**115. Sitzung der Kommission nach § 32 b LuftVG für den Verkehrsflughafen Köln/Bonn am 04. April 2019**

Stellungnahme des Arbeitsausschusses „technische Lärminderungsmaßnahmen“ (AA-TLMM)

Anträge der Stadt Hennef vom 17.12.2018 für die 115. Sitzung

- (a) Anhebung der Sinkrate im Endanflug
- (b) Wegepunkt und Geschwindigkeitsbeschränkung COLA-Route

Abbildung 3 „Variante 1“

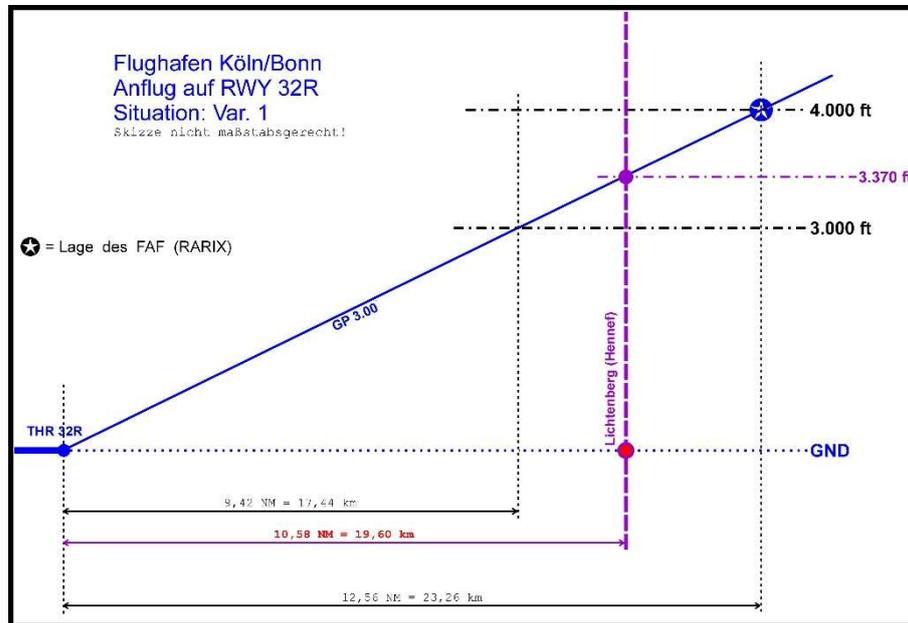
Dieselbe Überflughöhe von ca. 3.370 ft im Bereich Lichtenberg würde sich auch dann ergeben, wenn der FAF auf 4.000 ft angehoben aber gleichzeitig der ILS-Anflugwinkel (GP) von  $3^{\circ}$  beibehalten würde. Hierfür müsste dann der FAF in Verlängerung der Piste um ca. 5,82 km nach Südosten (außen) verortet werden (Siehe Abbildung 3).

Der AA-TLMM empfiehlt grundsätzlich, keine Maßnahmen einzuführen, bei denen der bzw. die FAF in größere Entfernungen vom Flughafen (nach außen) verlagert werden, da hierdurch auch die sämtliche Anflugsituationen bzw. die Eindrehbereiche vor Erreichen des FAF weiter nach außen verlagert und sich somit von der Streckenlänge auch bei geringerem Verkehrsaufkommen deutlich längere Anflüge ergeben würden, die grundsätzlich mehr Flugzeit erfordern, was letztendlich zu höheren Belastungen im Hinblick auf die Abgasemissionen und die Lärmdauer führen würde. Es wären folglich neue bzw. zusätzliche Lärmbetroffenheiten in vom Flughafen weiter entfernten Gebieten zu erwarten.

Abbildung 4 „Variante 2 und Variante 2 mit CDA“

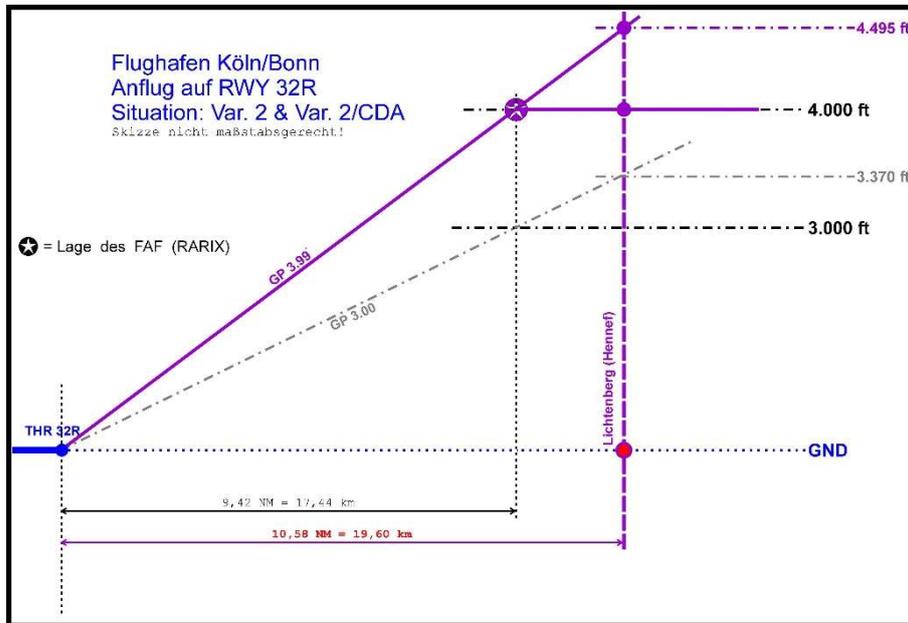
Sofern der Antrag der Stadt Hennef in der Weise zu deuten ist, dass der FAF bei der derzeitigen geographischen Position verbleiben soll und um

1.000 ft auf 4.000 ft angehoben werden soll, würde sich die in Abbildung 4 dargestellte Situation ergeben.

In der in Abbildung 4 dargestellten Situation würde sich ein ILS-Anflugwinkel (GP) mit ca.  $3,99^{\circ}$  ergeben, was zu Überflughöhen im Raum Lichtenberg von 4.000 ft respektive 4.495 ft bei angewendetem CDA-Verfahren mit identischem Gleitwinkel führen würde.

Abbildung 5 „Variante 3“

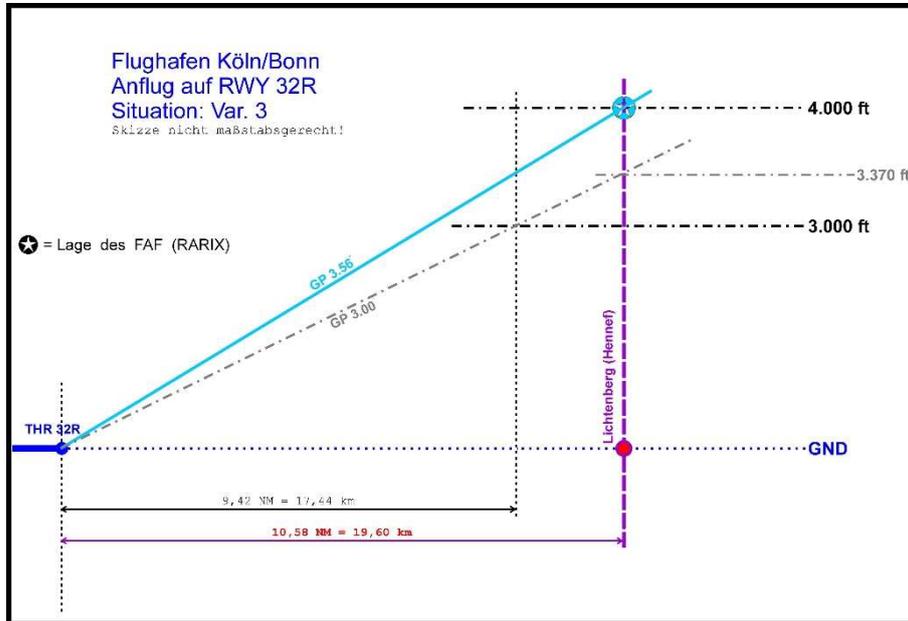
Sofern der Antrag der Stadt Hennef in der Weise zu deuten ist, dass der FAF direkt im Raum Lichtenberg in einer Höhe von 4.000 ft festgelegt werden soll, würde sich die in Abbildung 5 dargestellte Situation mit einem ILS-Anflugwinkel (GP) von ca.  $3,56^{\circ}$  ergeben.

Abbildung 6 „Variante 4 mit CDA“

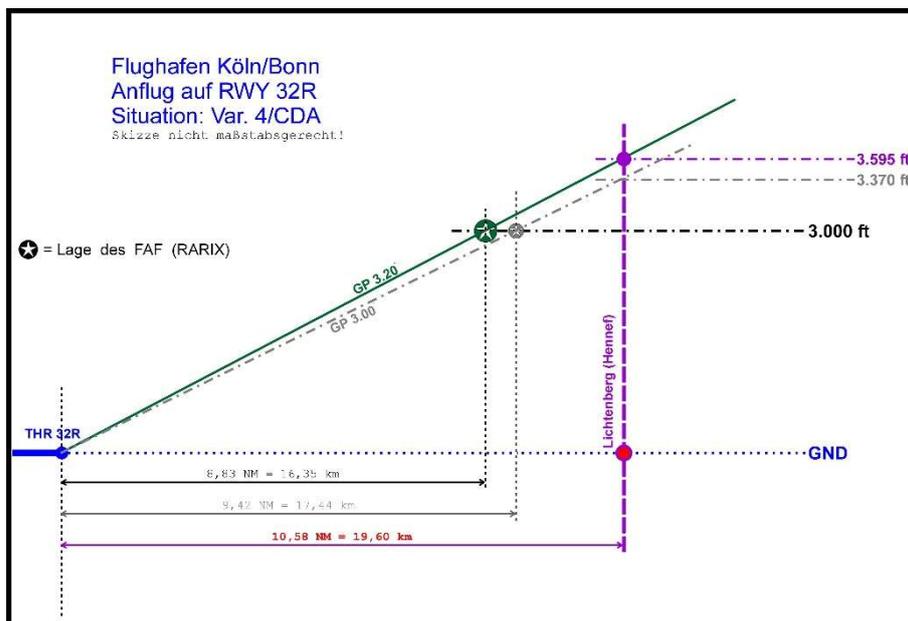
Sofern der Antrag der Stadt Hennef in der Weise zu deuten ist, dass der FAF bei der derzeitigen Höhe von 3.000 ft verbleiben soll und gleichzeitig der ILS-Anflugwinkel (GP) auf  $3,2^\circ$  festgelegt wird, würde sich unter der Maßgabe eines CDA-Anfluges mit ebenfalls  $3,2^\circ$  die in Abbildung 6 dargestellte Situation mit einer Überflughöhe von ca. 3.595 ft im Raum Lichtenberg ergeben. Würde in dieser Situation kein CDA-Verfahren angewendet, verbliebe die Überflughöhe im Raum Lichtenberg in einer Höhe von 3.000 ft.

Abbildung 7 „Variante 5“

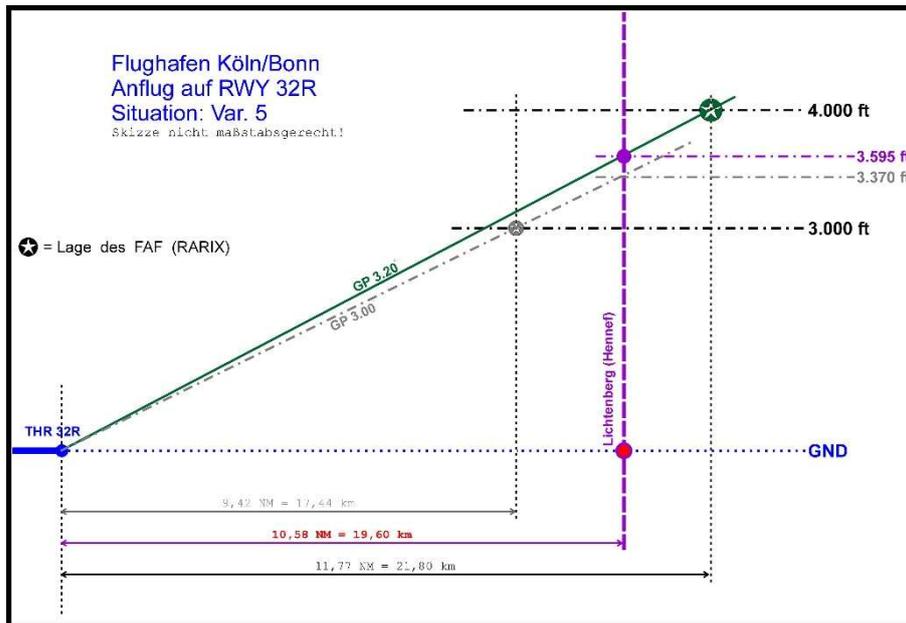
Eine Überflughöhe von ca. 3.595 ft im Raum Lichtenberg würde sich auch dann ergeben, wenn der ILS-Anflugwinkel (GP) auf  $3,2^\circ$  und gleichzeitig der FAF mit einer Einflughöhe von 4.000 ft festgelegt wird und folglich um ca. 4,36 km nach Südosten (außen) verortet würde (siehe Abbildung 7). Dem Wortlaut des Antrages der Stadt Hennef nach, scheint dies die wahrscheinlichste Variante zu sein.

Abbildung 14 „Höhengewinn [ft] über Lichtenberg (19,6 km Entfernung) in Abhängigkeit vom Gleitwinkel“

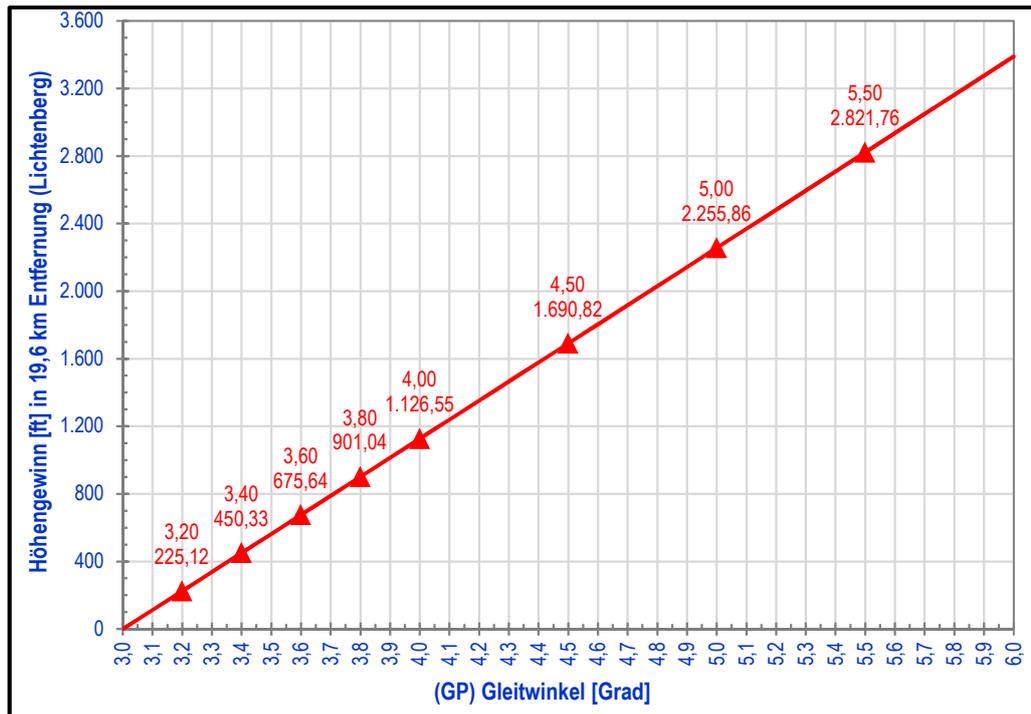
Der Höhengewinn über Lichtenberg durch Anhebung des Anflugwinkels im Vergleich zum Winkel von  $3,0^\circ$  ist in Abbildung 14 dargestellt. Erkennbar ist, dass dort der theoretische Höhengewinn bei einem Winkel von  $3,2^\circ$  lediglich 225 ft (ca. 69 m) betragen würde.

Abbildung 15 „theor. Lärmentlastung [dB(A)] in Lichtenberg in Abhängigkeit vom Gleitwinkel für Punktquellen im Freifeld“

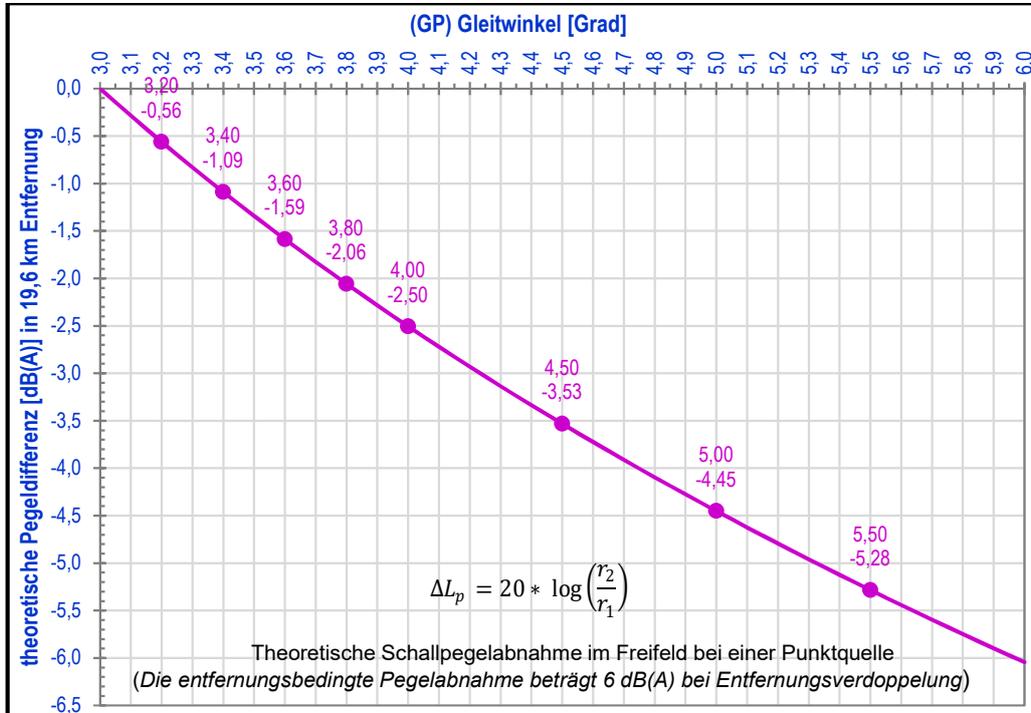
Unter der sehr vereinfachenden theoretischen Annahme, dass die Lichtenberg überfliegenden Flugzeuge akustische Punktquellen im Freifeld darstellen, würde sich bei einem Gleitwinkel von  $3,2^\circ$  direkt unterhalb der Flugbahn lediglich eine Lärmentlastung in Höhe von 0,56 dB(A) einstellen (siehe Abbildung 15, Annahme: Pegelabnahme von 6dB(A) bei einer Verdoppelung der Entfernung).

Es ist noch einmal deutlich hervorzuheben, dass sich die in Abbildung 15 und in Abbildung 16 dargestellten theoretisch angenommenen Entlastungen so nur direkt unter der Flugbahn bzw. der Anfluggrundlinie einstellen würden. Die Lärminderungseffekte durch den Flughöhengewinn seitlich der Anfluggrundlinie nehmen mit zunehmender seitlicher Entfernung von der Flugbahn/Ideallinie deutlich ab, da die Entfernungsdifferenzen (Satz des Pythagoras) geringer werden. Der Einfluss des seitlichen Abstandes von der Anfluggrundlinie bei verschiedenen Gleitwinkel ( $3,2^{\circ}$  bis  $5,5^{\circ}$ ) ist exemplarisch für akustische Punktquellen im Freifeld in Abbildung 17 dargestellt.

Abbildung 16 „Lärmentlastung LA<sub>max</sub> [dB(A)] für Landungen der Flugzeuggruppe S5.1 in Lichtenberg in Abhängigkeit vom Gleitwinkel (frequenzabhängige atmosphärische Dämpfung wird zusätzlich berücksichtigt)“

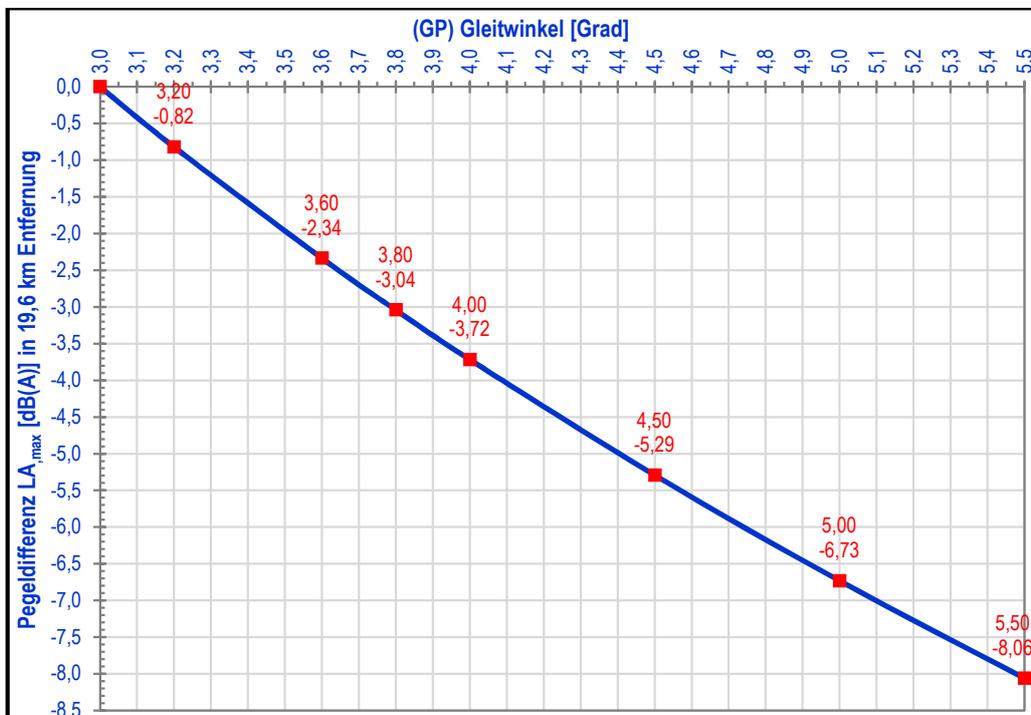
Bei einer exakteren spektralen Rechnung in der auch die frequenzabhängige atmosphärische Dämpfung berücksichtigt wird (in Abbildung 16 exemplarisch für landende Flugzeuge der Flugzeuggruppe S5.1 dargestellt), würde sich in Lichtenberg eine Lärmentlastung in Höhe von ca. 0,82 dB(A) direkt unterhalb der Flugbahn bei einem Gleitwinkel von  $3,2^\circ$  ergeben.

Abbildung 17 „Pegelminderungen in Abhängigkeit des seitlichen Abstandes von der Anfluggrundlinie im Bereich Lichtenberg bei ausgewählten Gleitwinkeln im Bereich von  $3,2^{\circ}$  bis  $5,5^{\circ}$  für Punktquellen im Freifeld“

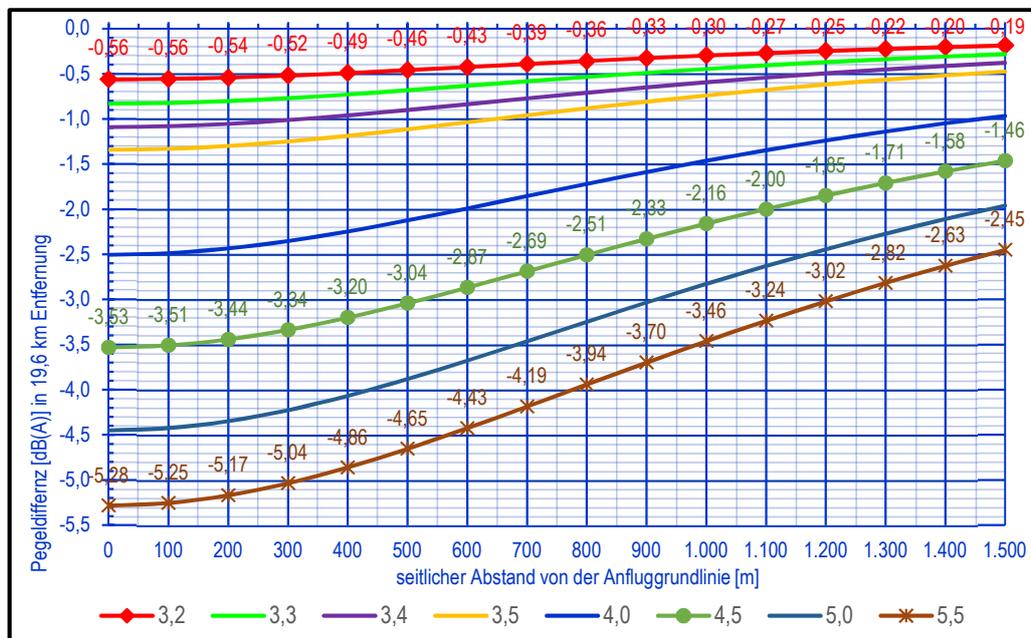
Die Ortschaft Lichtenberg weist seitliche Abstände von der Anfluggrundlinie im Bereich von bis zu ca. 1.140 m auf (siehe Abbildung 18). Dies bedeutet, dass die theoretischen Pegelminderungen bei einem Anflugwinkel von  $3,2^{\circ}$  im Bereich von 0,56 dB(A) bis 0,26 dB(A) bei Punktquellen im Freifeld beziehungsweise die theoretischen Pegelabnahmen unter Berücksichtigung der frequenzabhängigen atmosphärischen Dämpfung in der Größenordnung von 0,82 dB(A) bis 0,45 dB(A) bei landenden Flugzeugen der Klasse S5.1 liegen.
